## **AMENDMENT No. 10**

## ADDENDUM PAGEAU MOREL NO.06

Projet  
LABORATOIRES ET BUREAUX  
DE SANTÉ CANADA  
HEALTH CANADA LABORATORIES AND OFFICES  
1001, rue Saint-Laurent Ouest, Longueuil  
(Québec) J4K 1C7

RÉAMÉNAGEMENT DES  
LABORATOIRES - BLOC A  
REDEVELOPMENT OF THE  
LABORATORIES - BLOC A

Dessin  
ÉCLAIRAGE ET APPEL GÉNÉRAL  
LIGHTING AND PUBLIC  
ANNOUNCEMENTS  
1er ÉTAGE  
1st FLOOR

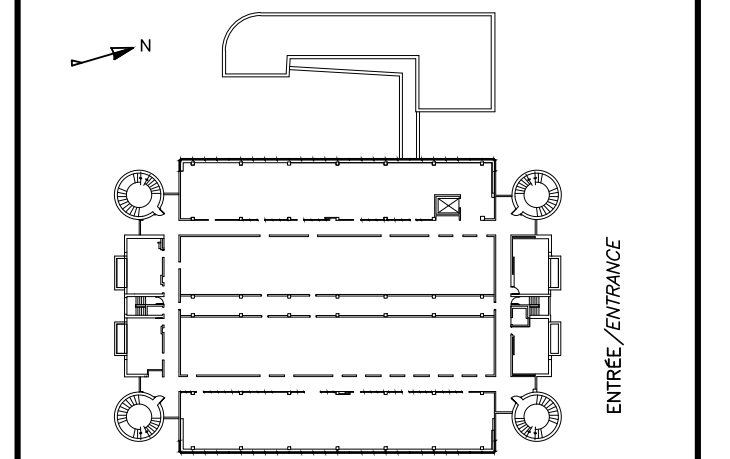
- 2.6 Question: *"Manufacturers would like to have a suggested luminaire models list in order to submit prices with an equivalent baseline. Please, submit a list or specify references in R.042032.001-E002 drawing chart."*  
Answer: See revised drawings as per drawing list transmitted with this addendum.

- 2.7 Question: *"For LED strips, please specify, strip color, aluminium extrusion, dimmable or not."*  
Answer: See revised drawings as per drawing list transmitted with this addendum.

- A- BOÎTE DE JONCTION POUR CONNECTER LE BLOC D'ALIMENTATION DES APPAREILS D'ÉCLAIRAGE DES ALCOVES. INSTALLÉE EN SURFACE / JUNCTION BOX FOR CONNECTING THE POWER SUPPLY OF THE LIGHTING FIXTURES IN THE ALCOVES. INSTALLED ON SURFACE

- B- L'EMPLACEMENT EXACT DE LA BOÎTE DE JONCTION ET DU BLOC D'ALIMENTATION DES APPAREILS D'ÉCLAIRAGE DOIT ÊTRE VALIDÉ SUR PLACE POUR DIMINUER LEUR VISIBILITÉ À PARTIR DU CORRIDOR / THE EXACT LOCATION OF THE JUNCTION BOX AND POWER SUPPLY FOR THE LIGHTING FIXTURES MUST BE VALIDATED ON SITE TO REDUCE VISIBILITY FROM THE CORRIDOR

- C- FOURNISSEUR TYPIQUE EN ÉCHANTILLON POUR APPROBATION AVANT DE PROCÉDER À L'INSTALLATION DE L'ÉCLAIRAGE DES AUTRES ALCOVES / PROVIDE AND INSTALL THE LIGHTING COMPONENTS OF A TYPICAL ALCOVE FOR APPROBATION PRIOR TO THE INSTALLATION OF THE LIGHTING OF OTHERS ALCOVES

- D- APPAREILS D'ÉCLAIRAGE LONGUEUR DE 2M. INSTALLÉ VERTICALEMENT CENTRÉ SUR LE CADRE DE L'ALCOVE / LIGHTING FIXTURES LENGTH OF 2M. INSTALLED VERTICALLY CENTERED ON THE ALCOVE FRAME
